泊発電所3号炉審査資料	
資料番号	DB27-9 r.0.0
提出年月日	令和5年10月12日

泊発電所3号炉

設置許可基準規則等への適合状況について
(設計基準対象施設等)
比較表

第27条 放射性廃棄物の処理施設

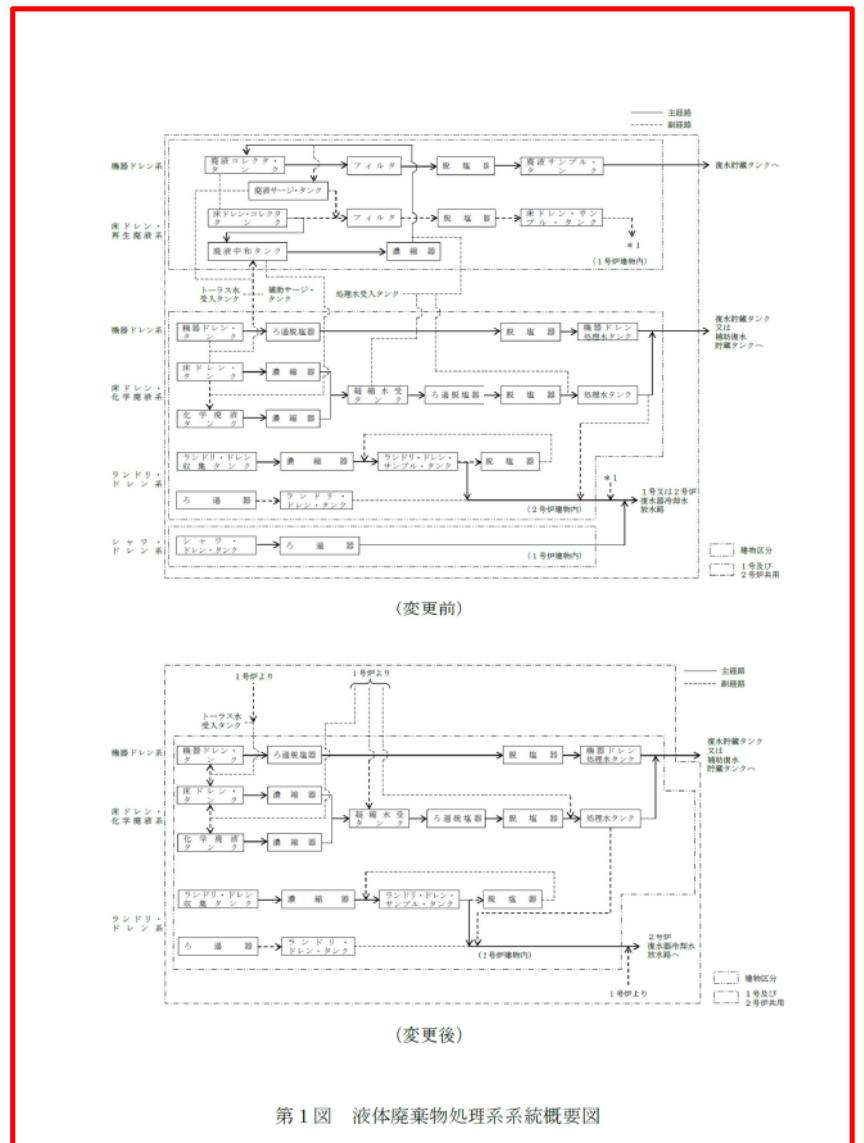
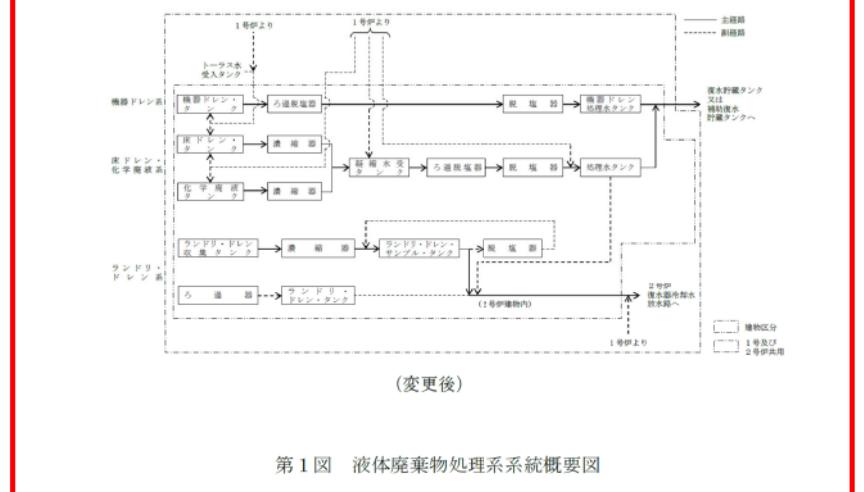
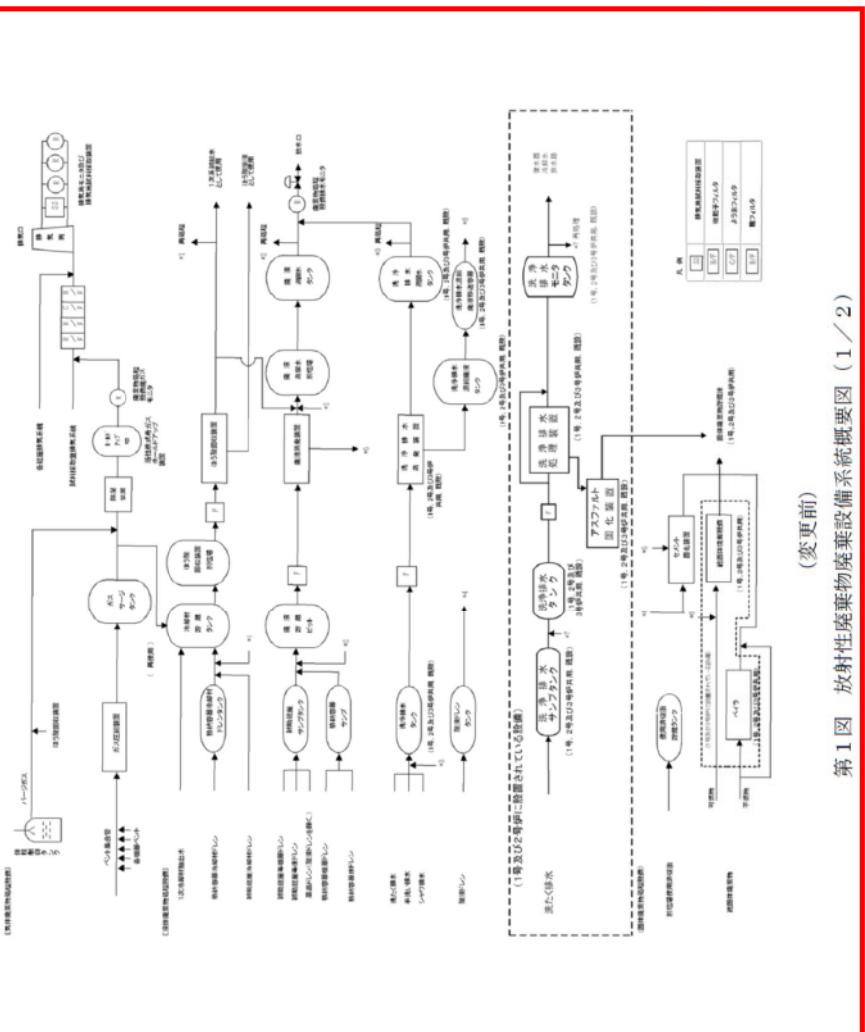
島根原子力発電所2号炉	泊発電所3号炉	相違理由
 <p>(変更前)</p>  <p>(変更後)</p> <p>第2図 液体廃棄物処理系の放射性物質濃度等説明図</p>	<p>泊発電所3号炉</p> <p>・共用化取り止めに伴う1号及び2号炉における洗浄排水の年間発生量及び年間推定放出量の変更 $(4,900 \text{m}^3/\text{y} \rightarrow 2,400 \text{m}^3/\text{y})$によって、年間放出量が減少する ($1.6 \times 10^{10} \text{Bq} \rightarrow 1.5 \times 10^{10} \text{Bq}$)。</p>  <p>(各の貯留槽) 計算式基準値別分を用いた洗浄排水量算出・算定工程</p>  <p>(各の貯留槽) 計算式基準値別分を用いた洗浄排水量算出・算定工程</p>  <p>(各の貯留槽) 計算式基準値別分を用いた洗浄排水量算出・算定工程</p>	<p>設計方針の相違</p> <ul style="list-style-type: none"> 泊3号炉は、1, 2号炉の洗浄排水処理系及び1, 2号炉のアスファルト固化装置の共用を取止めること。
